D o d a t e k č. 3

Smlouvě o dílo č. 2017/OMP/0106

1. Předmětem tohoto dodatku č. 3 je akce „Půdní vestavba a rekonstrukce ŠJ ZŠ Karla Čapka, Kodaňská - navyšování kapacity základních škol“, kde se z důvodu změn rozsahu díla upravuje cena díla na základě žádosti zhotovitele, která je součástí tohoto dodatku č. 3.

**Věc: Žádost o navýšení ceny zakázky „ZŠ Karla Čapka – půdní vestavba odborných učeben,
Kodaňská 16/658, Praha 10“**

Průvodní komentář k předloženému změnovému listu č. 3.03 – Montáž krytiny do malty

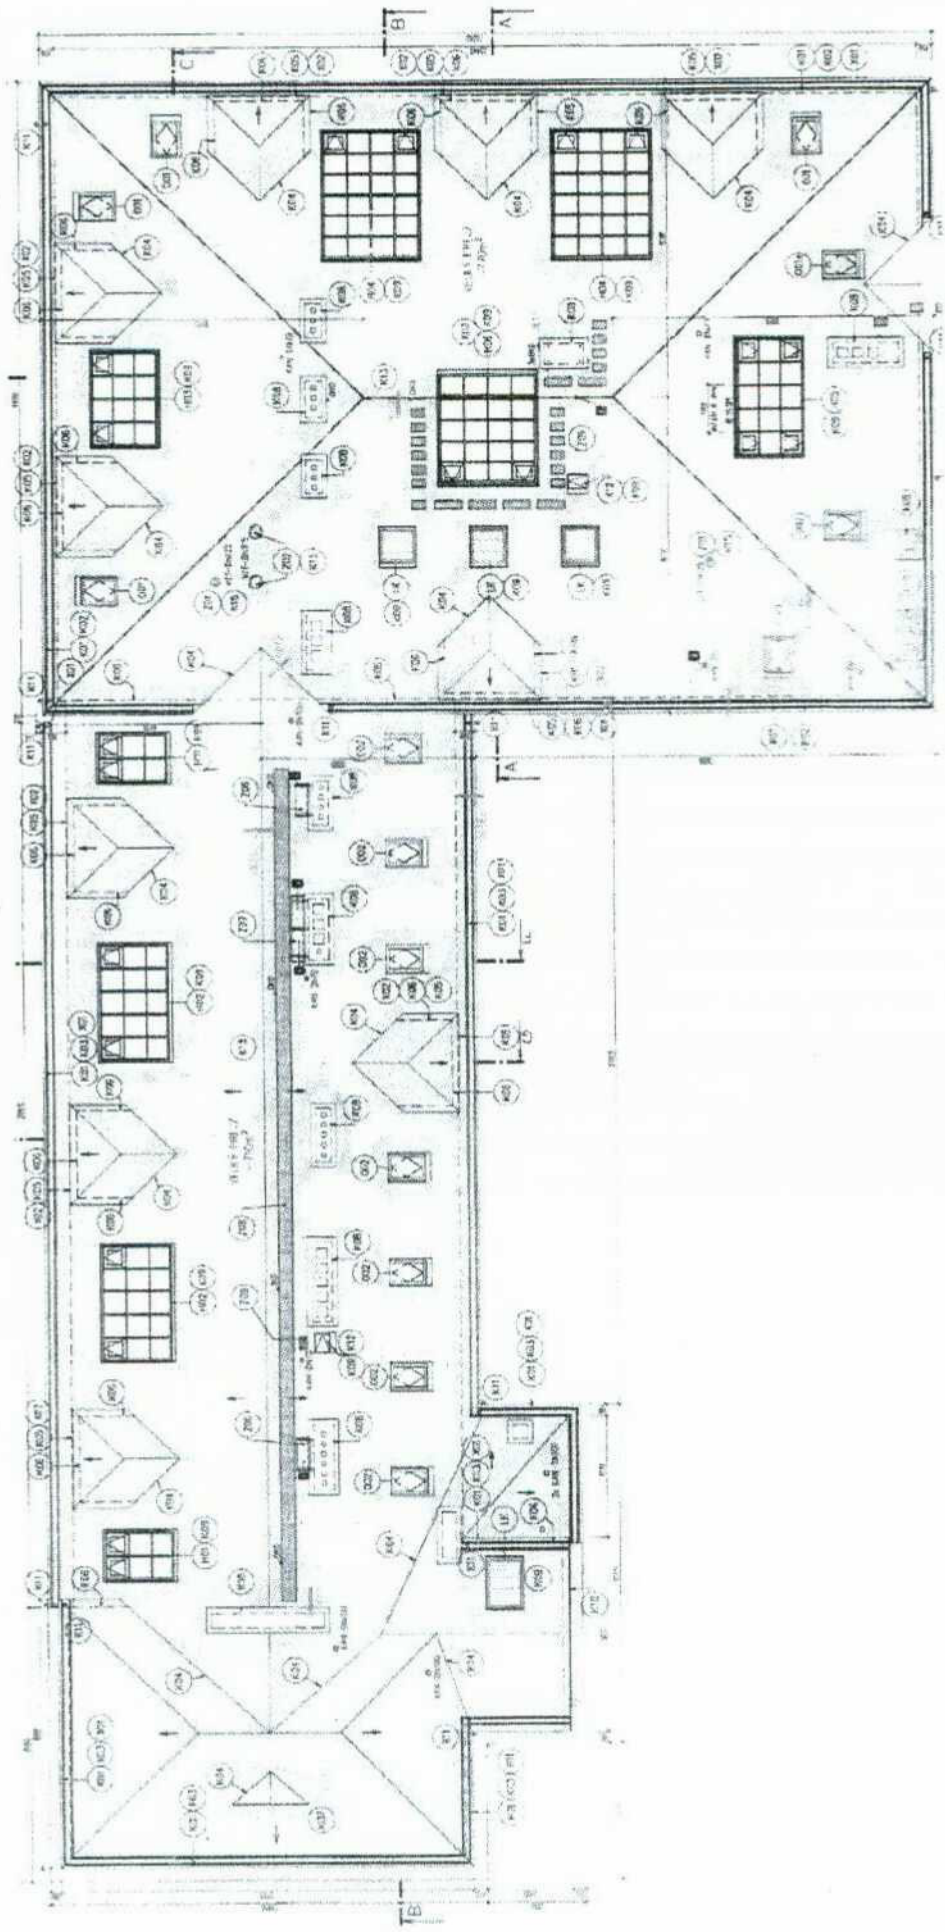
Zhotovitel zpracoval změnový rozpočet č. 3.03, který se týká navýšení výměr ploch krytiny nutných položit do malty. Plochy kde je nutno klást prejz do malty určuje technická zpráva a technologický postup montáže krytiny. Plochy, kde byl skutečně prejz kladen do malty, graficky zachycuje výkres skutečného provedení pokládky krytiny a na něj navazující výkaz výměr skutečného provedení, viz. příloha ZL 3.07.

V rozpočtu bylo uvažováno s pokládkou krytiny do malty ve výměře 245m², skutečná výměra činí 673m².

celkem m2 **796,76**
